গণপ্রজাতন্ত্রী বাংলাদেশ সরকার  
শ্রম ও কর্মসংস্থান মন্ত্রণালয়  
কলকারখানা ও প্রতিষ্ঠান পরিদর্শন অধিদপ্তর

ক্যাপ পর্যবেক্ষণের তথ্য

কারখানার নাম	সেইলর মুন সোয়েটার লিঃ
ঠিকানা	Vogra, Gazipur Sadar, Gazipur, .
কারখানার কোড	GZP300
কালার কোড

মূল্যায়নের ধরণ: **অগ্নি মূল্যায়ন** পর্যবেক্ষণের তারিখ: **২৯-০৩-২০২৩**

পরিদর্শন পর্যবেক্ষণ	Fire separation of storage area
কাপ আইটেম ক্যাটাগরি

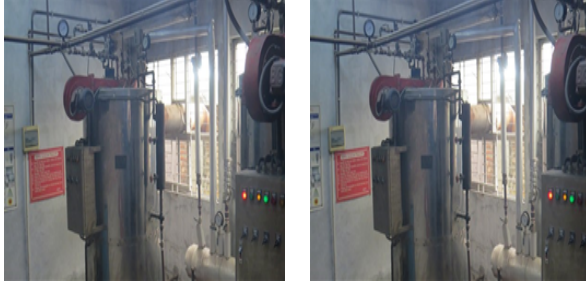
কার্যক্রম	Storage area need to be protected with 2 hours rated enclosure & 1.5 hours rated opening or doors.
সুপারিশের তথ্যসূত্র	
কারখানার কার্যক্রম	Already we have done.
অগ্রাধিকার	৬ মাস
চূড়ান্ত সময়সীমা	১৪-০৫-২০১৭
সংশোধিত সময়সীমা	০৪-০১-২০২৩
অগ্রগতির অবস্থা	চলমান
মন্তব্য	28-09-2020: On Ground floor , storage area they have not taken any initiative for separation. But their design drawing already got approval. Already they are doing their implementation work. 13-09-2021 (CVV-2): On Ground floor , storage area they have not taken any initiative for separation. But their design drawing already got approval. Already they are doing their implementation work. 02/08/2022: Storage area is not separated from the production area by fire rated door. 29.03.2023: Storage area is not separated from the production area by fire rated door.
